PREVISIONI DI VARIANTE

Comune di Pieve di Cento

Comparto 3A - ex Lamborghini

VARIANTE AL PPP VIGENTE

TAV 03.A

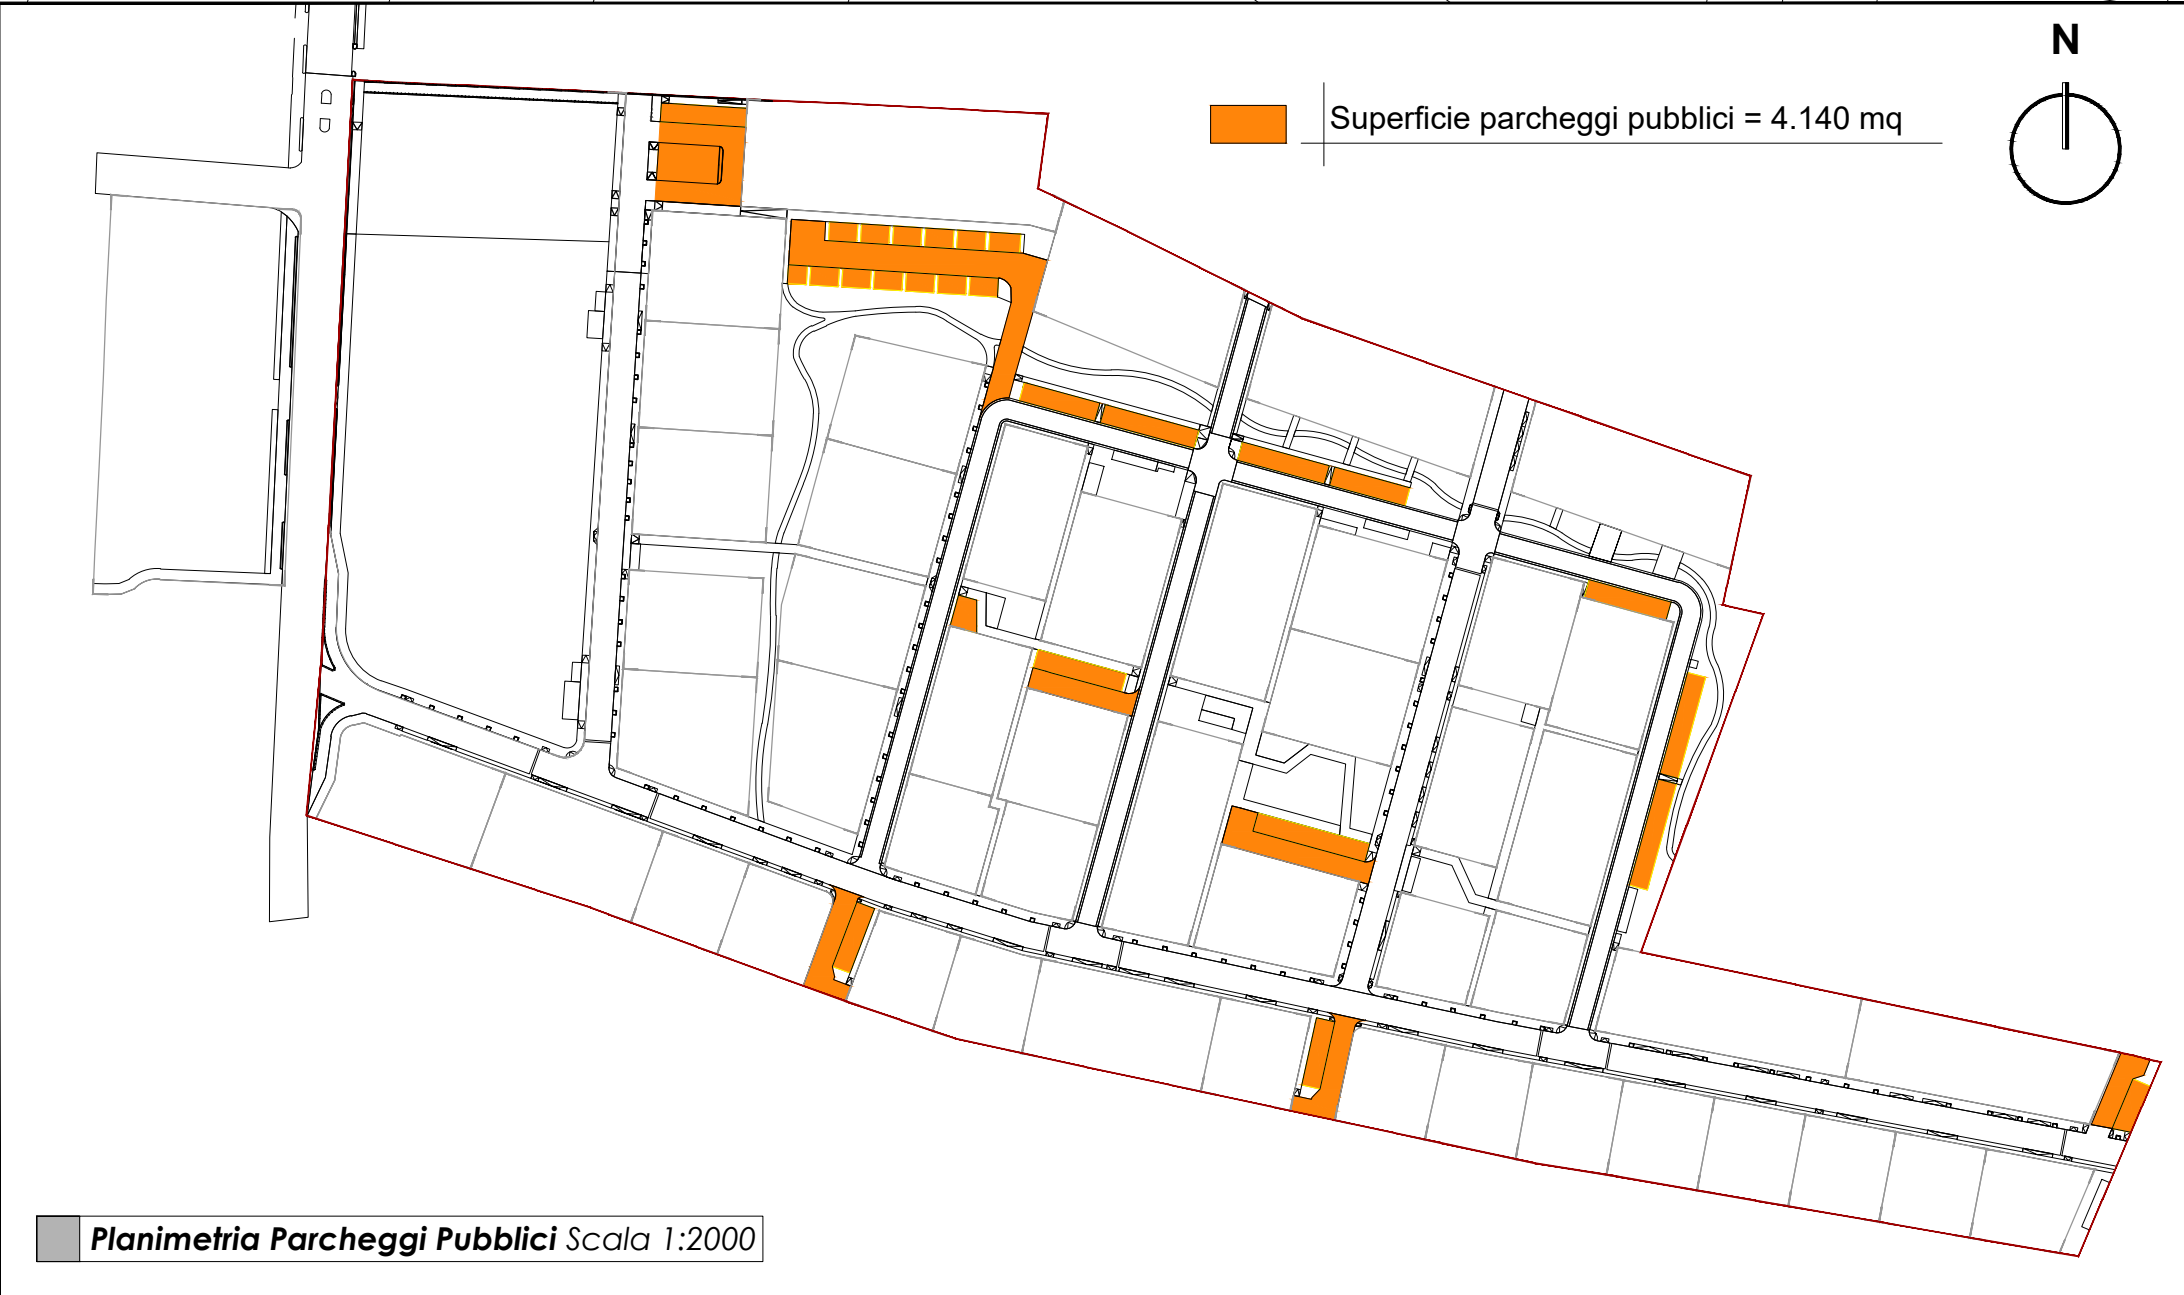
- La **modifica delle specifiche relative al trasferimento di capacità edificatoria tra lotti residenziali**. Si consente il trasferimento di mq di Sc tra i lotti del comparto senza il vincolo del 30% di superficie complessiva del lotto cedente, fermo restando il rispetto delle distanze e delle altezze previste dalle NTA e della capacità edificatoria complessiva del comparto.

- L'**unificazione delle superfici Commerciali/Direzionale e Terziaria**. Tale concezione di impostazione si rende necessaria poiché l'attuale suddivisione delle due tipologie di superficie Sc è basata su una classificazione degli usi ormai obsoleta, essendo riferita al Piano Regolatore vigente prima dell'approvazione del PPP. Nelle attuali destinazioni degli usi (RUE - art. 27.2 Elenco degli usi), non esiste una specifica destinazione d'uso terziaria, che è compresa nelle categorie d'uso definite "commerciali" (da UC1 a UC20).

- L'**ampliamento del tratto di marciapiede sul confine nord-ovest del lotto 51, con trasformazione di un percorso pedonale in un tracciato ciclo-pedonale**, per consentire la prosecuzione della ciclabile esistente lungo la via Provinciale.
